女川原子力発電所2号炉
水素爆発による原子炉建屋等の損傷を
防止するための設備について
(審査会合における指摘事項の回答)

平成31年4月4日
東北電力株式会社

1. はじめに
2. 審査会合での指摘事項に対する回答

図1 PAR配置図

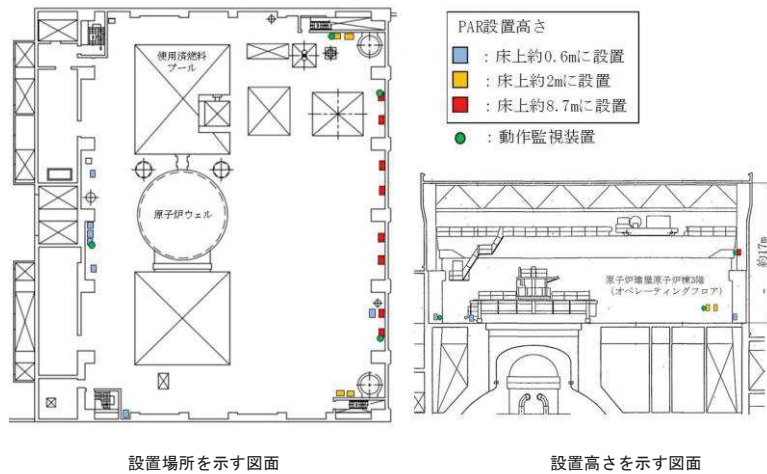
設置台数の算出根拠について、整理して説明すること。

配置にあたっては、オペレーティングフロアでの水素ガスの均一化、メンテナンスエリアの確保及び他設備との干渉を考慮し、オペレーティングフロアの壁近傍に水平方向及び上下方向それぞれに分散して19台を配置する。(図1)

図5 原子炉建屋原子炉棟内の水素ガス挙動 (代替循環冷却系を使用する場合)

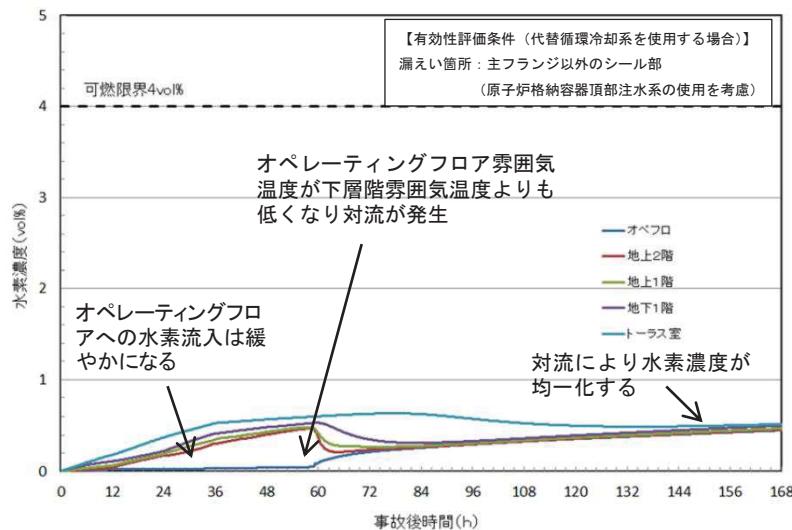
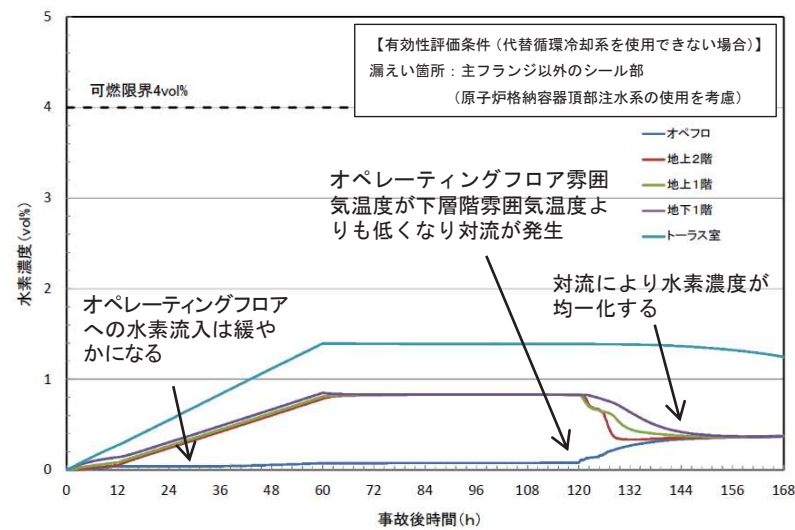
GOTHICコードを用いた水素挙動解析に係る原子炉建屋の解析モデル(ケース2)において、ウェル注水していることの考慮の必要性について説明すること(水蒸気の影響等)。

(ウェル注水により発生した水蒸気の水素ガス挙動への影響を説明するよう求められたもの。)

- ・自主対策設備である原子炉格納容器頂部注水系により、原子炉ウェルに注水された水が沸騰し、オペレーティングフロアに水蒸気が発生した場合の水素挙動を評価した。
- ・原子炉ウェルへの注水によりドライウェル主フランジからオペレーティングフロアへ水素ガスは直接漏えいしない。また、原子炉ウェルの水が沸騰し水蒸気が発生したことで、下層階に漏えいした水素ガスのオペレーティングフロアへの流入が緩やかになり、オペレーティングフロアの水素濃度の上昇が抑制される。
- ・下層階は水素濃度が上昇するが、最終的に対流により均一化し、可燃限界に至ることはないことを確認した。

図7 大物搬入口ハッチ イメージ図

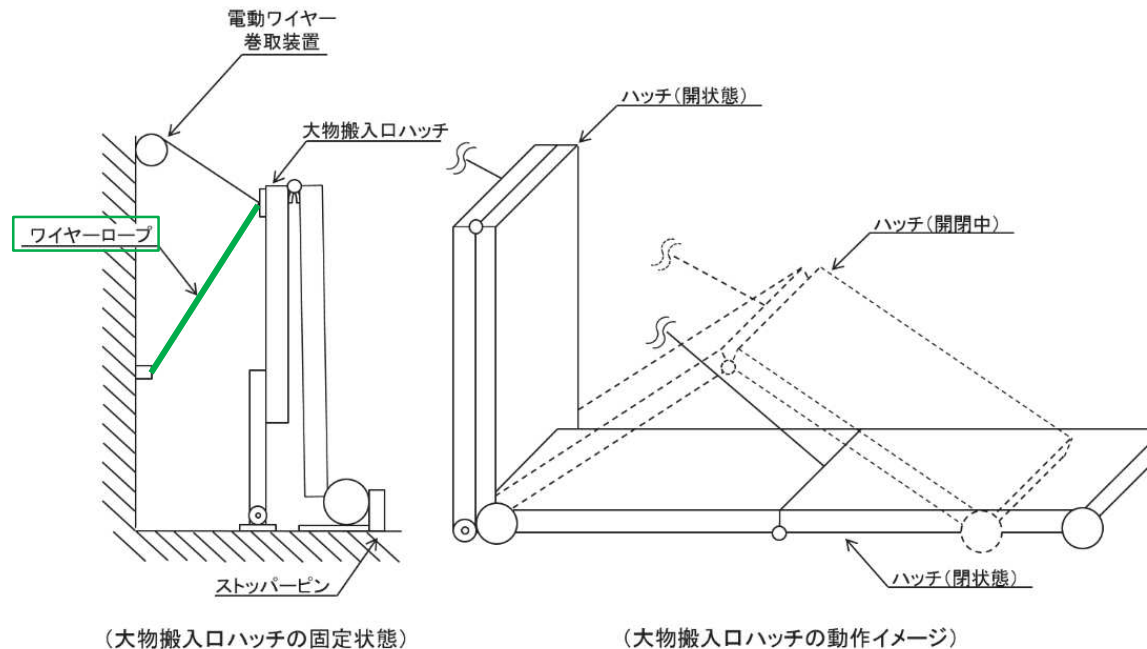
開維持とする機器ハッチについて、開状態の維持が可能であることと、工認対象とするかを含めて整理すること。
 (下層階に漏えいした水素ガスは大物搬入口ハッチ等を経由しオペレーティングフロアへ導くこととしているため、大物搬入口ハッチの意図しない閉動作による流路の妨げがないことを示すよう求められたもの。)

- ・大物搬入口ハッチはワイヤーロープにより壁に固定することで、全開状態を維持できる。
- ・大物搬入口ハッチが地震により閉動作しないことの説明については、工事計画書に記載する。

図8 原子炉格納容器からの想定を超える水素ガス漏えい時の対応フロー

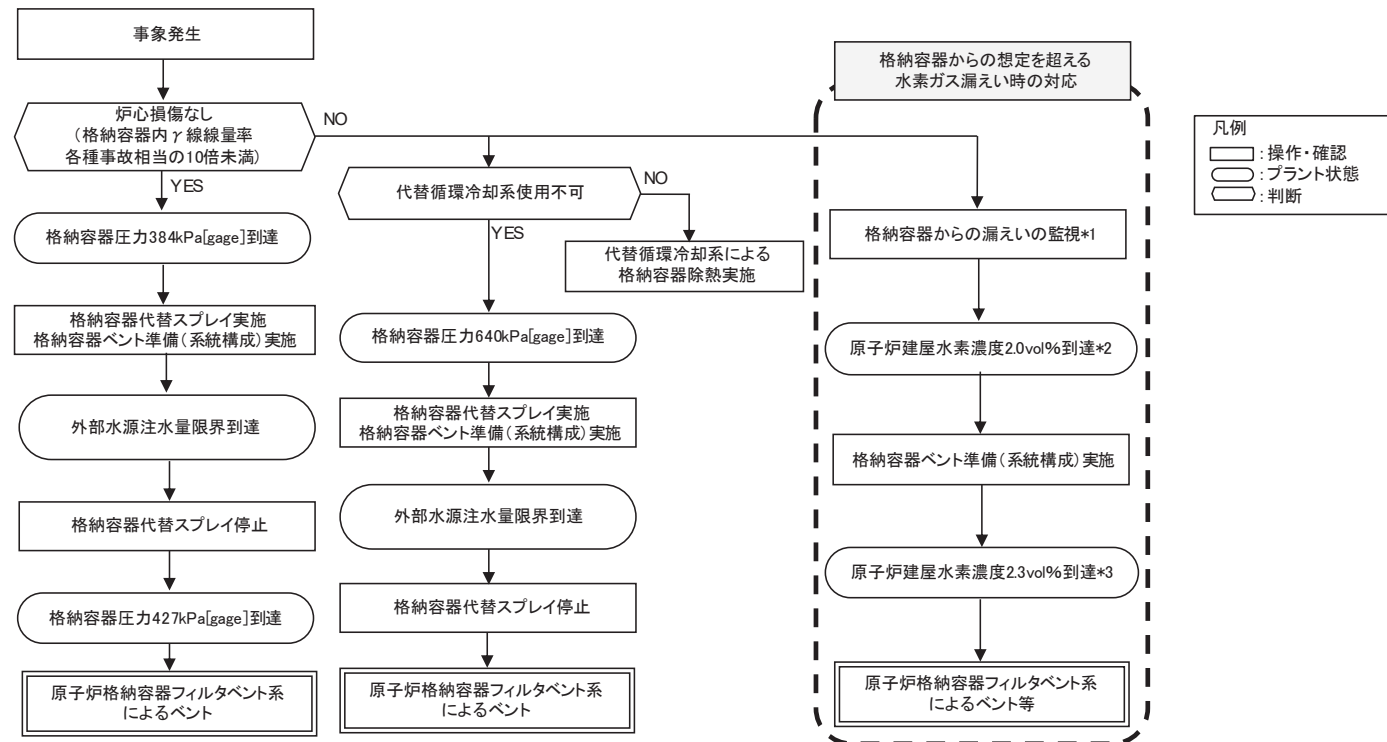
- ・漏えい検知設備の設置場所の妥当性, 漏えい判断のしきい値, 漏えい時の対応方針(SGTS使用など)について, 説明すること。
- ・局所エリアにおける水素異常漏えいの検知方法を説明すること。

- 炉心損傷を判断した場合には、原子炉建屋内水素濃度、静的触媒式水素再結合装置動作監視装置、原子炉建屋内各種放射線モニタにより、原子炉建屋原子炉棟内への漏えいを確認する。また、原子炉格納容器から原子炉建屋原子炉棟内へ想定を超える水素ガスの漏えいが確認された場合、原子炉格納容器フィルタベント系による原子炉格納容器ベントを実施する。

- *1: 原子炉建屋内水素濃度(触媒式: 地上3階・地下2階, 気体熱伝導式: 地上1階・地下1階), 静的触媒式水素再結合装置動作監視装置, 原子炉建屋内各種放射線モニタ等により確認する
- *2: 原子炉建屋水素濃度(オペレーティングフロア)2.0vol%到達により, 水素爆発による原子炉建屋の損傷を防止するため, 格納容器ベント準備を実施する
- *3: 原子炉建屋水素濃度(オペレーティングフロア)2.3vol%到達により, 水素爆発による原子炉建屋の損傷を防止するため, ベント実施を判断する

図9 女川原子力発電所2号炉の深層防護の第3層及び第4層設備

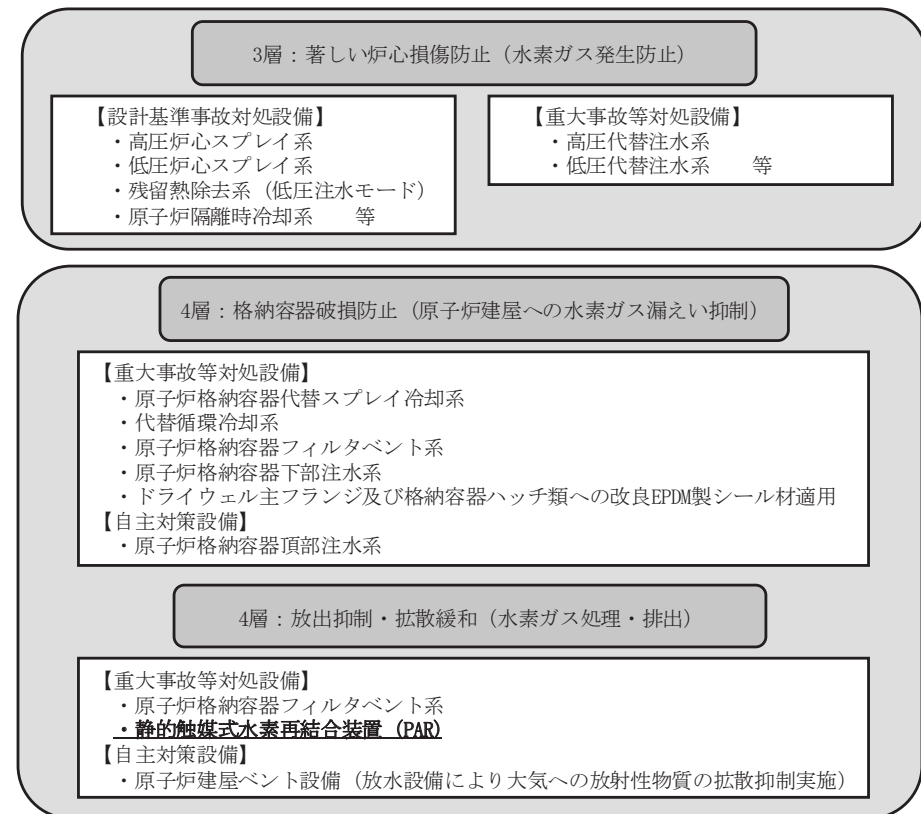
自主的設備を含めた水素漏えい時の対策の全体像を説明すること。

・深層防護の第4層の格納容器破損防止対策を講じたとしても原子炉格納容器内で発生した水素ガスが原子炉建屋原子炉棟内に漏えいした場合に備え、以下の対策を実施する。

- 静的触媒式水素再結合装置(PAR)
原子炉格納容器内で発生した水素ガスが原子炉建屋原子炉棟内に漏えいした場合に原子炉建屋原子炉棟内で水素を処理
- 原子炉格納容器フィルタベント系
原子炉格納容器から原子炉建屋原子炉棟内へ想定を超える水素ガス漏えいが確認された場合には、PARによる水素処理に加えて、原子炉格納容器フィルタベント系によるベントを行い、原子炉格納容器から原子炉建屋原子炉棟内への水素ガス漏えいを抑制
- 原子炉建屋ベント設備【自主対策設備】
水素ガスの成層化等により水素爆発に至る可能性のある場合にオペレーティングフロアの天井部分から水素ガスを排出
